|  <b>正衡监理</b><br>ZhengHengSupervision | 项目名称 | 滨州北海 5.99MW 屋顶分布式光伏电站项目 |

## 监 理 工 作 联 系 单

编号：CZZH-JL-LX-05

事由： 质量问题相关事宜

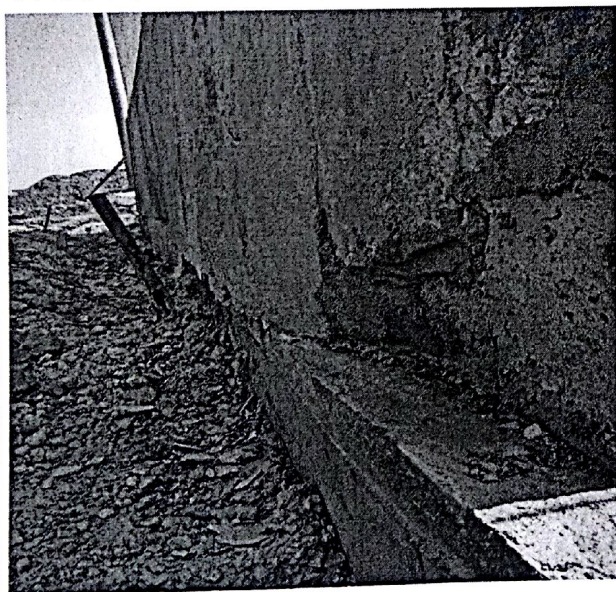
我方在巡视中发现，开关站基础土建施工的砼墙已严重涨模，导致整体基础严重变形，已经影响到开关站房的安全质量和安装，不能只为争取 630 并网，就不需工程质量、暴力施工、偷工减料，现提出马上整改，要求按设计要求施工。
